PARECER DA COMISSÃO DE AVALIAÇÃO

ESTUDO DE IMPACTE AMBIENTAL DO PROJETO

Ampliação da Pedreira n.º 5326 “Carrascal à Cruz dos Meninos”

DEZEMBRO 2023

Figura 4 - Zonas de defesa a suprimir com as pedreiras vizinhas - Verde escuro

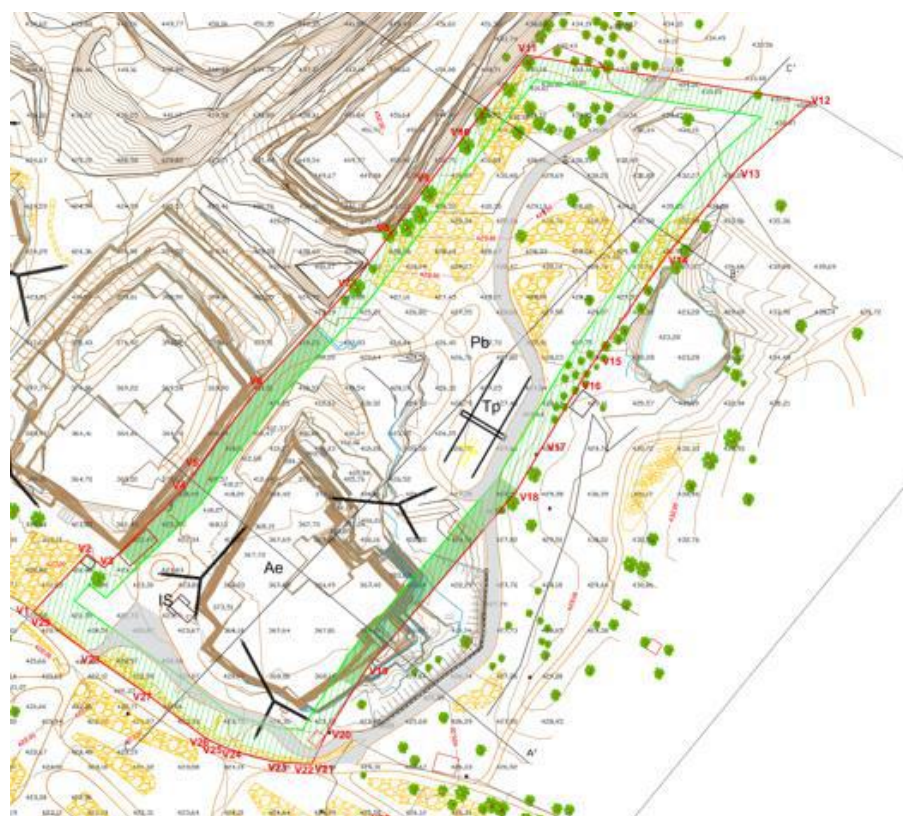
O Projeto, sendo uma fusão de pedreiras confinantes, propõe a supressão das atuais zonas de defesa:

- Entre a incorporante “Carrascal à Cruz dos Meninos” e a incorporada “Carrascal nº 6”;
- Entre a incorporada “Carrascal nº 6” e confinante Pedreira nº 5200 “Olival à Cruz dos Meninos nº 3”.

Importa referir que a Pedreira n.º 5200 “Olival à Cruz dos Meninos n.º 3” possui o Plano de Pedreira em processo de revisão, propondo também a eliminação desta zona de defesa, de modo a, num futuro, também se fundir com a corta final do Projeto.

No entanto, e propondo a supressão das atuais zonas de defesa, deverá ficar condicionada à apresentação, em fase prévia ao licenciamento:

- Estudo de Engenharia de Estabilidade dos Taludes, existentes e projetados, da Pedreira incorporante n.º 5326 “Carrascal à Cruz dos Meninos” e da Pedreira incorporada n.º 4169 “Carrascal n.º 6”, bem como os comuns com a Pedreira confinante n.º 5200 “Olival à Cruz dos Meninos n.º 3”, a elaborar por entidade credível e subscrito pelo explorador e pelo responsável técnico da pedreira.

Figura 7 - Área do Projeto, com indicação das ribeiras, cartografadas, mais próximas

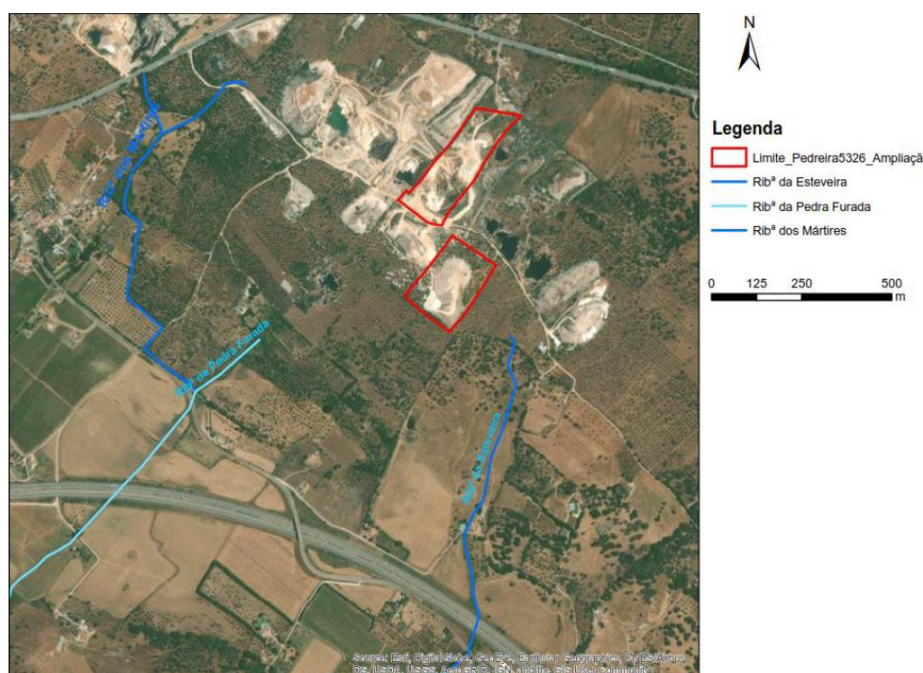
Quanto às águas superficiais, os principais impactes, em termos quantitativos, estão relacionados com a eventual afetação do regime de escoamento na linha de água Ribeiro da Esteveira, a qual corre junto do limite sul da pedreira.

A atividade extrativa poderá afetar as águas superficiais devido descarga das águas pluviais em excesso na vala de drenagem, localizada a sul do limite da pedreira, a qual aflui ao ribeiro da Esteveira, com o conseqüente aumento do particulado sólido neste ribeiro, caso as águas pluviais descarregadas não sejam sujeitas a um tratamento por decantação, prévio à sua descarga na referida vala.

Esta descarga poderá causar a alteração das condições de escoamento no ribeiro da Esteveira, não só pelo aumento do caudal escoado, caso a linha de água não possua capacidade de vazão para suportar o acréscimo de caudal, como pela deposição de partículas no seu leito o que pode criar assoreamentos que alterem as condições de escoamento e promovam a criação de zonas inundáveis a jusante.

Assim, nas águas superficiais, serão expectáveis impactes negativos pouco significativos, se implementado um tratamento por decantação das águas pluviais em excesso, acumuladas no fundo da corta, prévio à sua descarga na vala de drenagem que corre a sul do limite da pedreira.

- Instalar um sistema de decantação de partículas das águas pluviais em excesso, acumuladas no fundo da corta, prévio à sua descarga na vala de drenagem que corre a sul do limite da pedreira.

Figura 11 - Zonamento do uso do solo atual

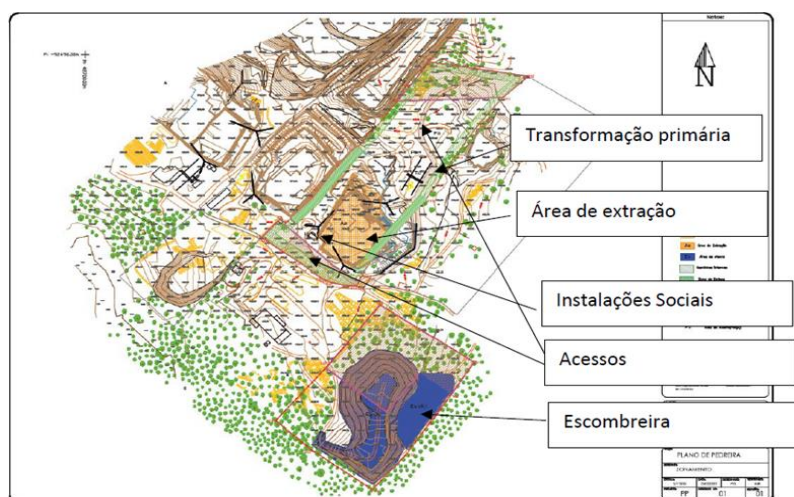
- Da área de corta, em mais 4.377 m², passando para 12.318 m² de área;
- Da escombreira, em mais 5.651 m², passando para 28.089 m² de área e com 24 m de altura.

Tratando-se o Projeto de uma fusão de duas pedreiras já instaladas há várias décadas no solo, considera-se que a gestão dos estêreis (levar a depósito 192.601 m³), durante a fase de exploração (51 anos), conduzam a alterações substanciais ao nível do Uso do Solo, principalmente, o aumento da área e altura da escombreira e, conseqüentemente, da sua visibilidade.

Atendendo que a remoção da escombreira só terá início no 52º ano, agravando o já degradado Uso do Solo da situação atual, será expectável a ocorrência de um impacte negativo muito significativo, pelo que se concorda com o proposto na avaliação do PARP.

- Em fase prévia ao licenciamento, deverá apresentar Relatório da Remoção da Escombreira, durante a vida útil da pedreira, indicando, entre outras, a titularidade da britadeira, o local da britagem, o cronograma temporal dos volumes britar, o destino final dos mesmos, privilegiando sempre a economia circular, como forma de assegurar a eliminação do progressiva do aterro na fase de exploração.
